WST1-UG-90/015-2025
Stellungnahme Ing. Schier

im Zuge der Auflage des Vorhabens „Windpark Ladendorf II“ (Kennzeichen WST1-UG-90/015-2025) ist unter anderem eine Stellungnahme von Ing. Werner Schier (vom 21.10.2025) eingelangt, auf deren fachliche Implikationen hiermit innerhalb offener Frist geantwortet wird.

Abbildung 1: Übersicht Abstände zu Liegenschaft

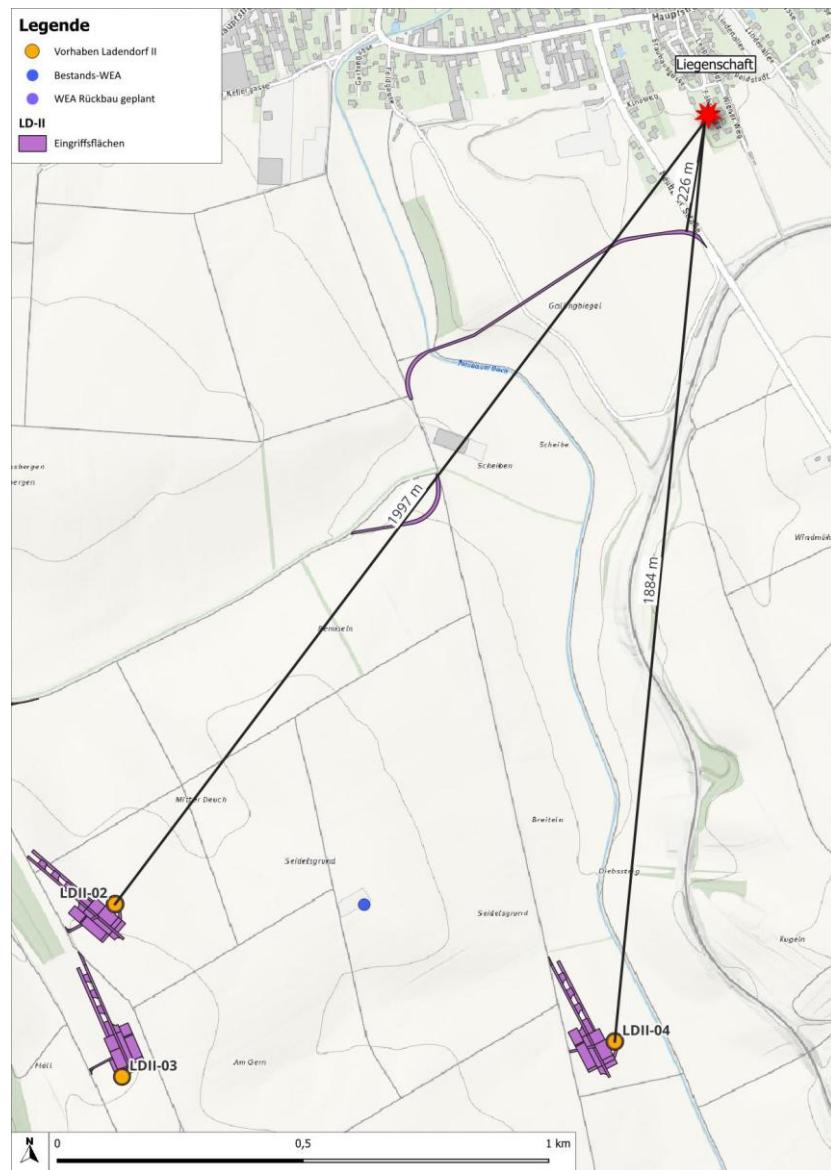
In der Stellungnahme von Ing. Schier werden Abstände zu seiner Liegenschaft angeführt. Zur besseren Nachvollziehbarkeit wird nachfolgend eine Übersicht der relevanten Vorhabensbestandteile und deren Entfernung zur Anschrift der Stellungnahme dargestellt.

Bezugnehmend auf diese Abstände wird darauf hingewiesen, dass die Liegenschaft des Beschwerdeführers für die relevanten Fachbereiche (Schall und Schattenwurf) nicht den exponiertesten Immissionspunkt darstellt. Die maßgeblichen Immissionspunkte werden in den jeweiligen Fachgutachten beschrieben und bewertet. Aufgrund der weniger exponierten Lage der gegenständlichen Liegenschaft ist im Vergleich mit geringeren Belastungen zu rechnen.
